TM 720/71
(Übersetzg.v. 50.136/271)
Gruppe 10

Mitteilung

- SM -

ELEKTRISCHE ANLAGE

Abb. 1

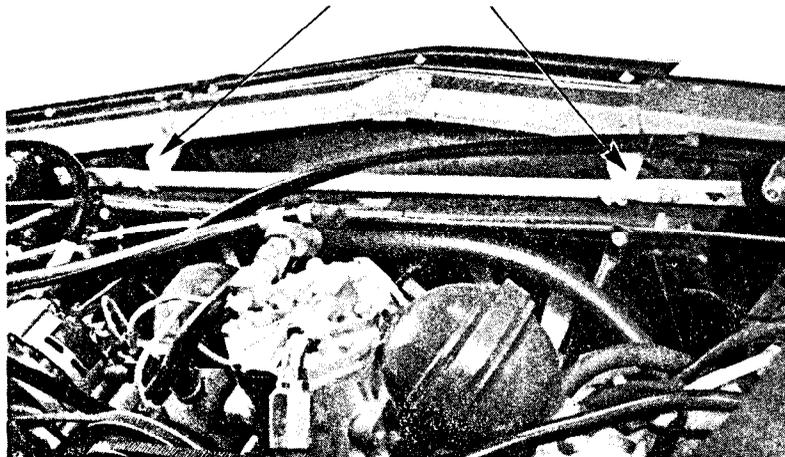
1. Es wird empfohlen, die Kunststofflager (weiss) durch Lager aus schwarzem Maranyl, Bez. Nummer 1 S 5407325 x, an solchen Fahrzeugen zu ersetzen, welche noch nicht damit ausgerüstet sind (s. Abb. 1).
Beim Einbau dieser Lager muss zwischen Lager und Kopf der Befestigungsschraube eine rechteckige Platte Bez. Nr. 1 S 5404018 B, angebracht werden.

Abb. 2

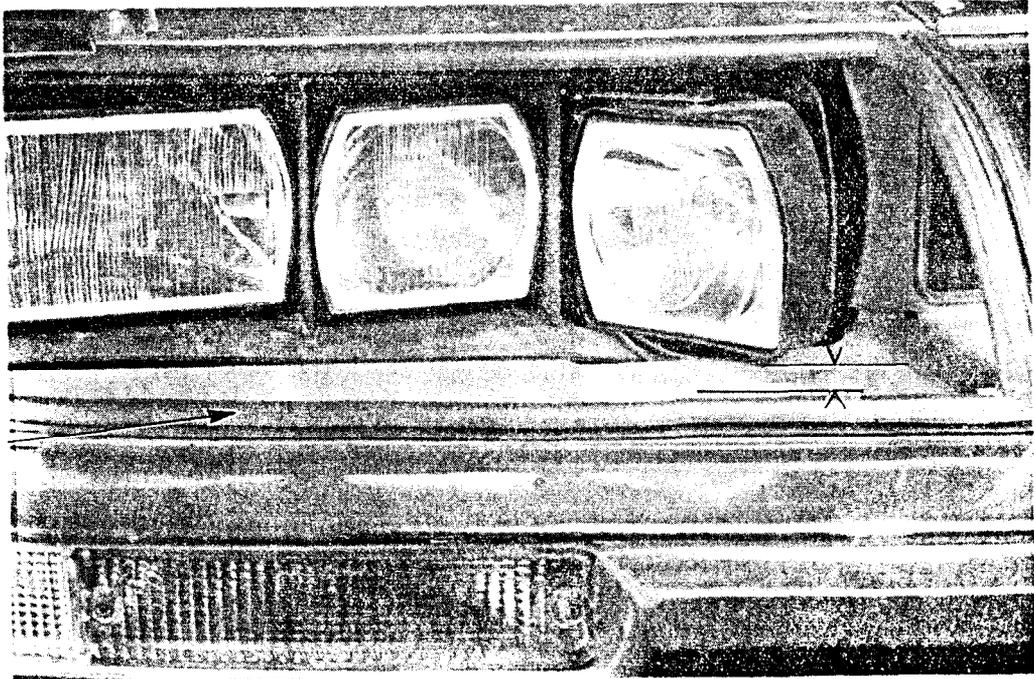
2. Prüfen, ob der Ausschlag der Scheinwerfergehäuse im Beleuchtungskasten über ausreichend Spiel verfügt, (s. Abb. 2). Falls erforderlich, Halterungen für die Stossstange neu einstellen, um das benötigte Spiel zu erreichen (s. Abb. 3)

Abb. 4

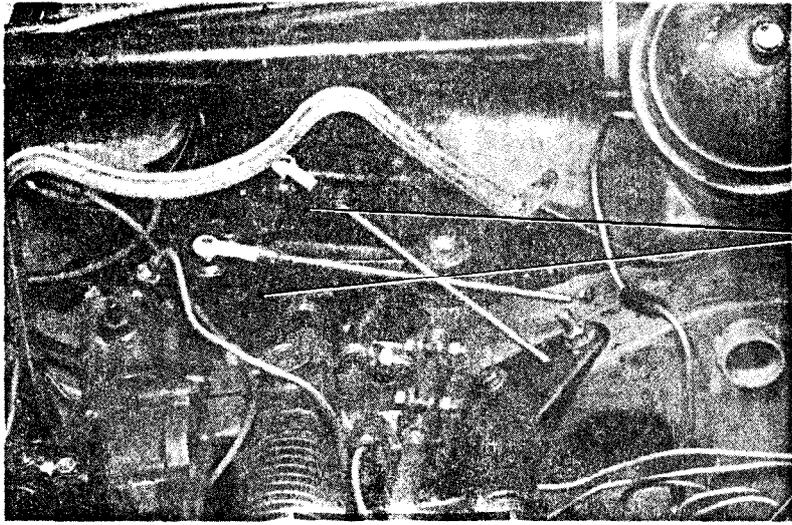
1. Steuerungshebel zur Halterung der Empfängerstössel auf Verformungen prüfen (s. Abb. 4).
Falls erforderlich, Steuerungshebel richten. oder austauschen.
2. Zwecks Verbesserung der Dauerhaftigkeit dieser Einstellungen werden die beiden Empfängerzylinder mit einem Haken, Bezug-Nr. 1 S 5402658 u und einer Feder, Bezug-Nr. 1 S 402659 E verbunden (s. Abb. 5)

Abb. 6

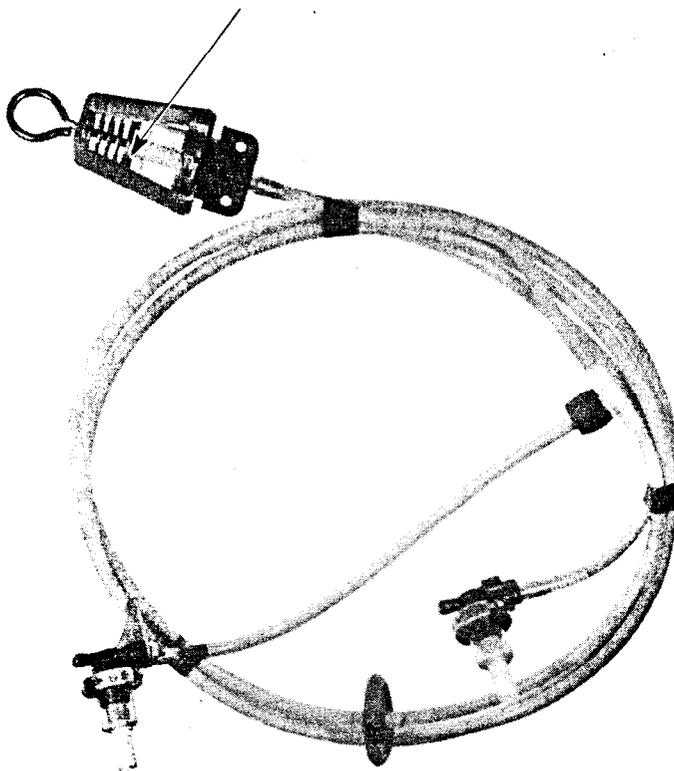
Das Mass zwischen Kolbenende und Empfängergehäuse (s. Abb. 6) muss $12,5 \pm \frac{3}{2}$ mm betragen. Einstellung gemäss Arbeitsvorgang S 540-0, Seite 2 des Rep. -Handbuches 581/1 durchführen. Sollte das oben genannte Mass nach Einstellung nicht erreicht werden, so muss die dynamische Scheinwerfersteuerung ausgewechselt werden.

Abb. 1

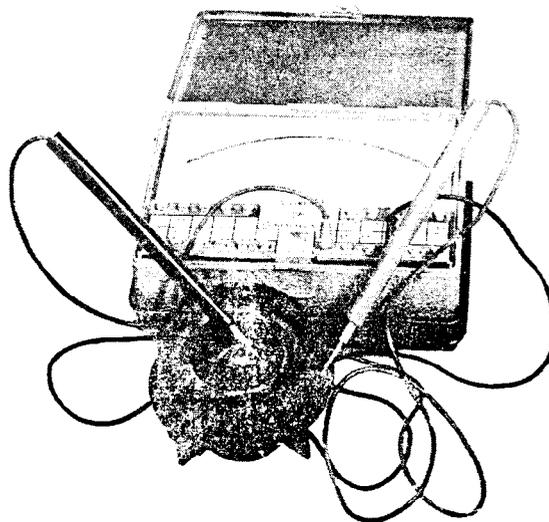
Messstecker des Ohmmeters auf die eine Spur, den anderen Messstecker auf den gegenüberliegenden Verteilerfinger halten. Der Widerstand muss bei 5000 Ohm \pm 20 % liegen. Läufer auswechseln, sollte das Mass nicht erreicht werden.

Abb. 2

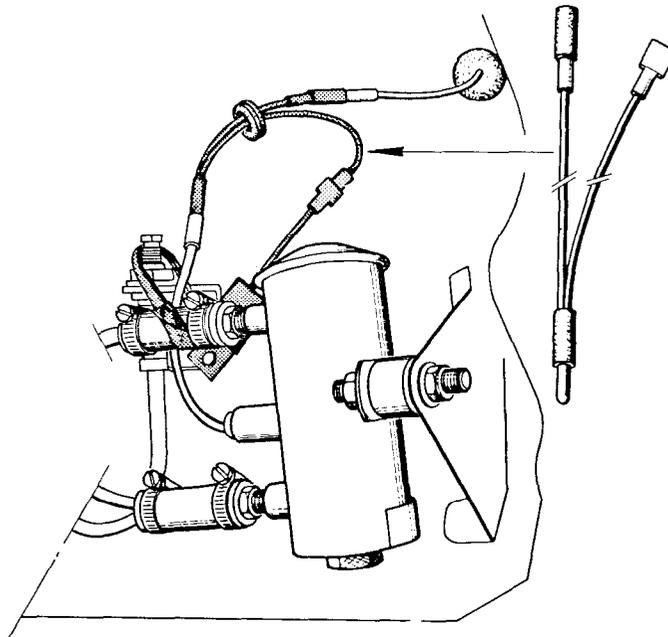
- Schutzblech an der Kraftstoffpumpe abnehmen.
- Abzwegleitung (siehe Abbildung 2) herstellen und entsprechend einbauen.
- Kondensator an der Befestigungslasche für den Schlauch der hinteren Bremse montieren. Abzwegleitung mit Gummiring zusammenhalten.

(Abb. 3)

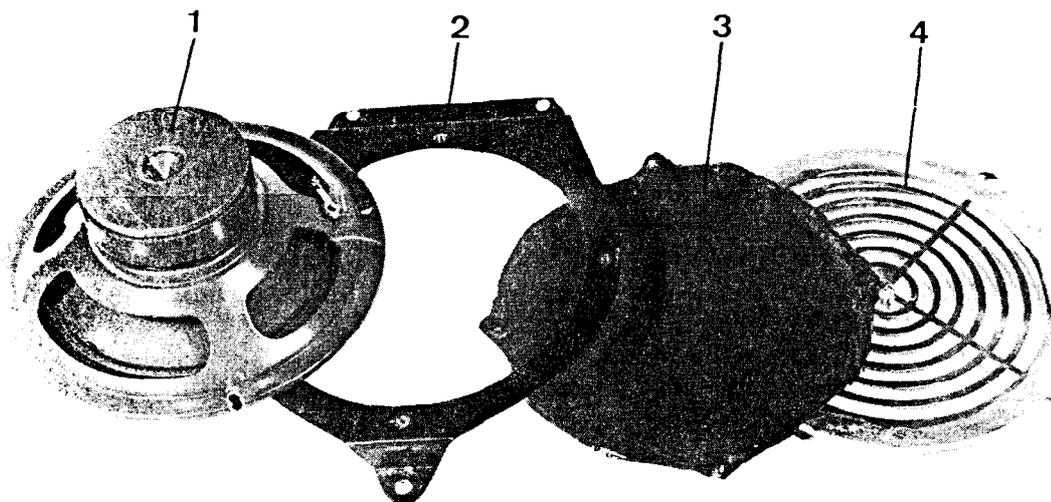
b) FOLGENDE TEILE ENTFALLEN (Abb. 3)

- Blechhalterung (2)
- Stoffbezug (3)

Abb. 1

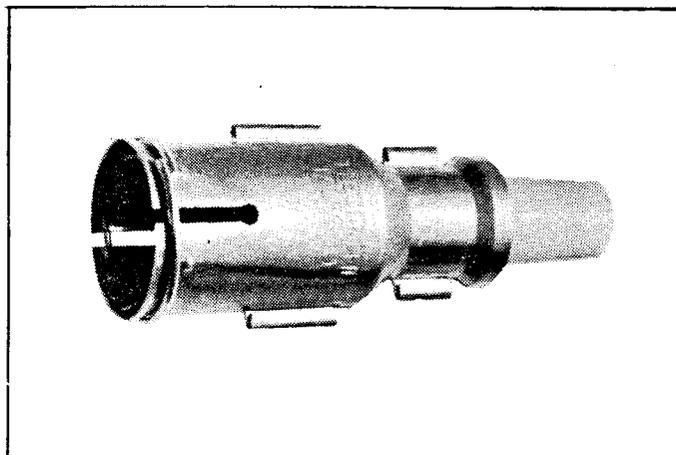
Ein Entstörstecker wurde auf jedes Zündkerzenende aufmontiert (Abb. 1)

Früherer Einbau

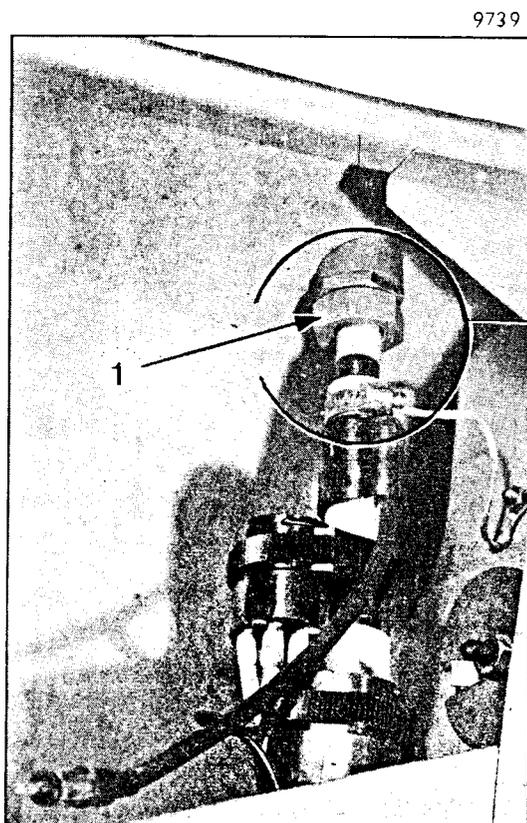
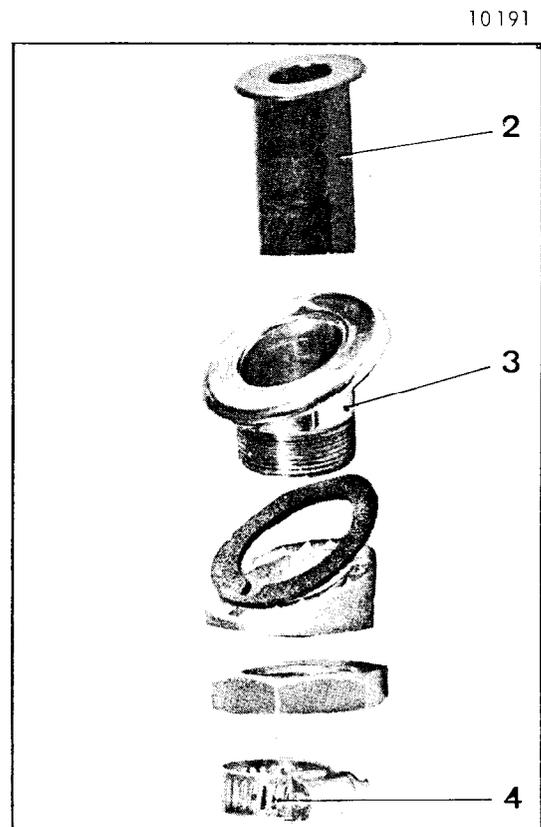
- dieses Teil mit Bostik-Leim 1310 oder 1410 zu befestigen,
- oder die Antennenführung durch eine neue kürzere Führung (3) auszuwechseln. In diesem Falle entfällt die Mutter (1) und wird durch die Schelle (4) ersetzt.

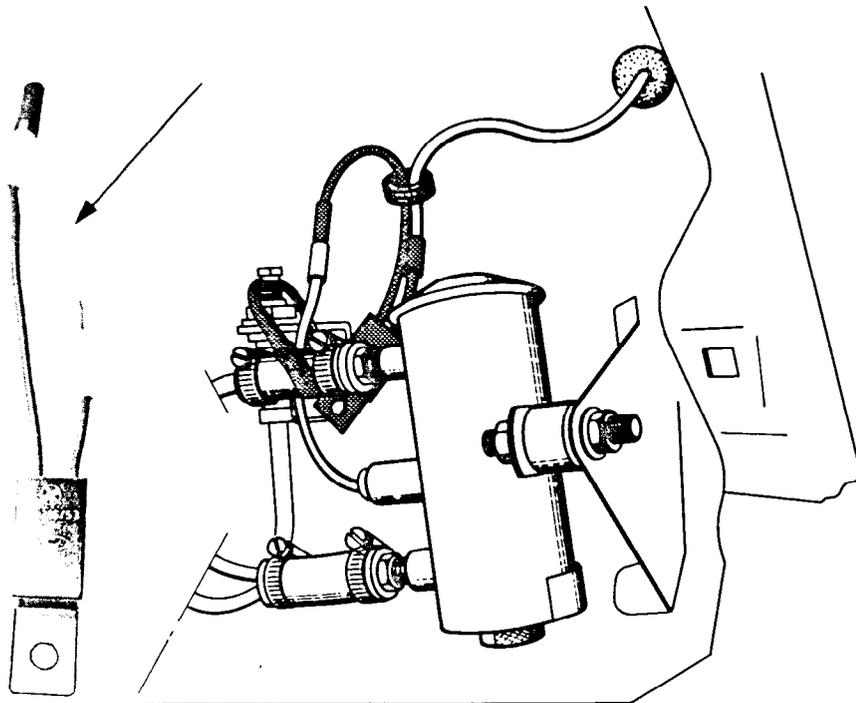
Wenn nach Prüfung der Zündkerzen, entsprechend den Angaben der technischen Mitteilung 791/71 vom 13. Oktober 71 Störungen weiterhin bestehen, einen Entstörstecker auf jede Zündkerze aufsetzen.

Wichtig: Diese Stecker müssen so weit wie möglich auf die Zündkerzen aufgesteckt werden, um sie zu verriegeln.

1. EINBAU EINES ZWEITEN RELAIS ZUM STEuern DER KÜHLVENTILATOREN

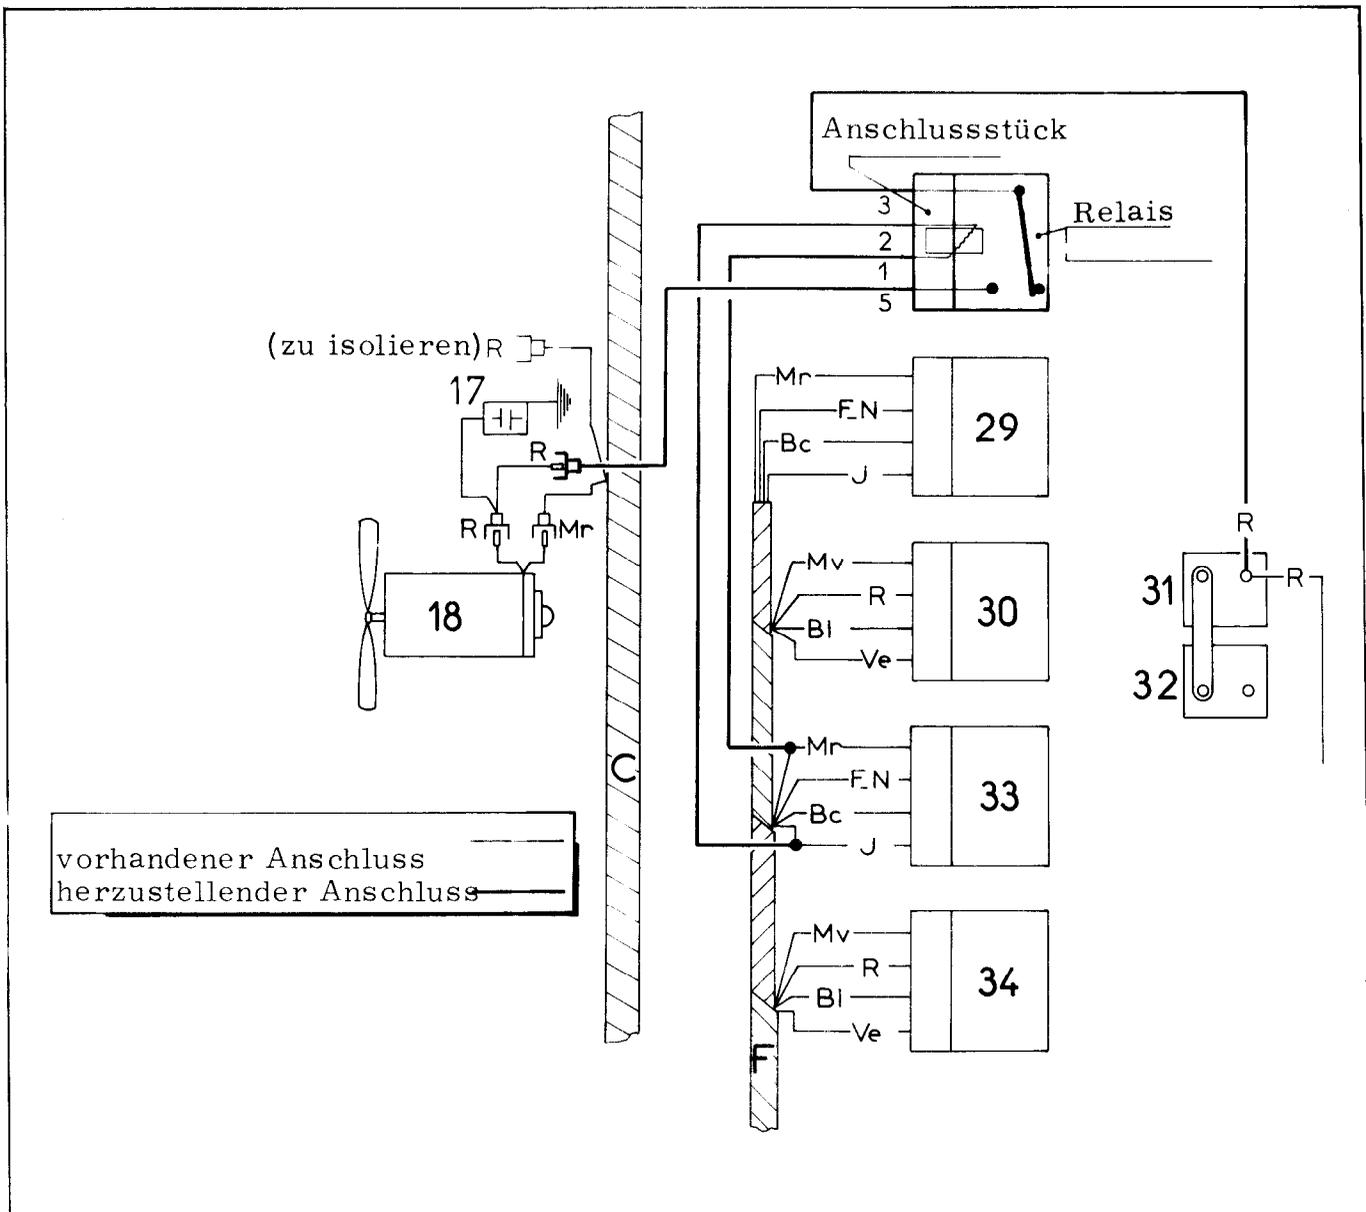
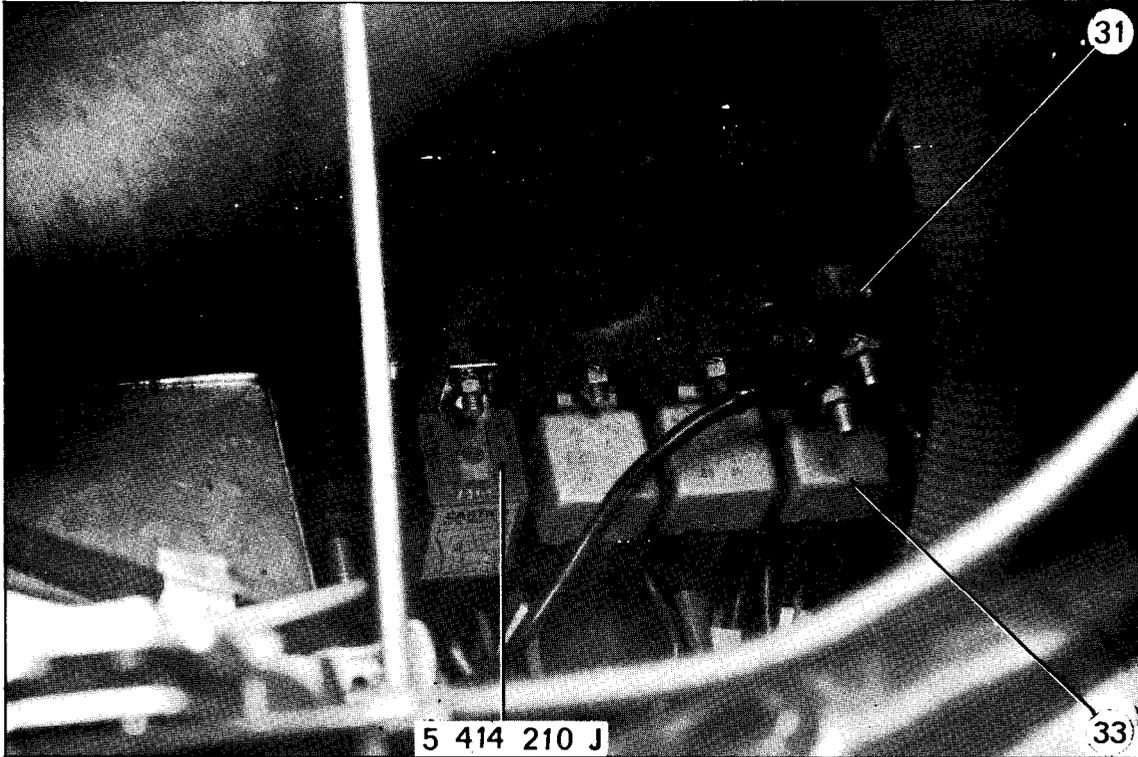
Relais 5 414 210 J auf der Halteplatte des Relais, an der für das Relais des Nebelscheinwerfers vorgesehenen freien Stelle anbringen.

Die Kabel, welche mit den Kabeln J und Mr des Relais (33) zu verbinden, sind, mit Hilfe der 3 M-Schnellanschlussstücke anschliessen.

Zuführkabel des linken Motorventilators (18) durch eine Hülle $\phi = 5$ mm schützen und mit dem vorhandenen Kabelbündel halten.

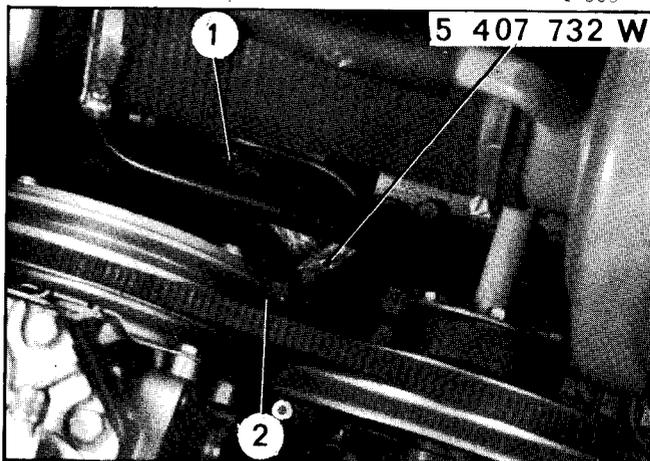
Masseband 5 407 732 W an der Befestigungsschraube (1) des Luftfilterhalters und an der hinteren Befestigungsschraube (2) der Haltetraverse der Lichtmaschine befestigen.
